## Licitación Pública Nacional Nº 249/25: “Línea “H” conexión con Línea “E””

### CIRCULAR CON CONSULTA Nº 01

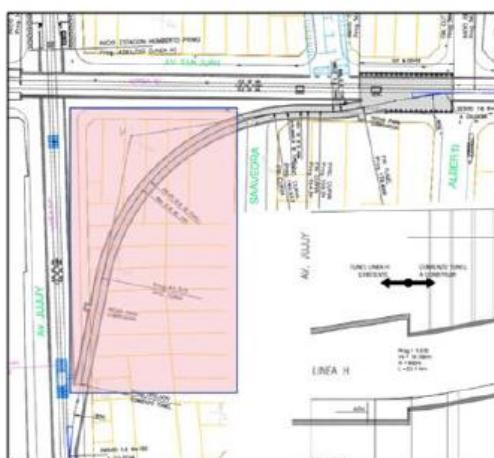
Se solicita justificación técnica respecto de la decisión de mantener el túnel existente como parte del diseño general.

Se remite a la Memoria Técnica Descriptiva (SH-TRB-OCI-MD-B1). La decisión de mantener parcialmente la caverna de túnel existente es por cuestiones operativas de conservar el sostenimiento de la catenaria, cables y disminuir los tiempos de tareas en zona de vías en operación.
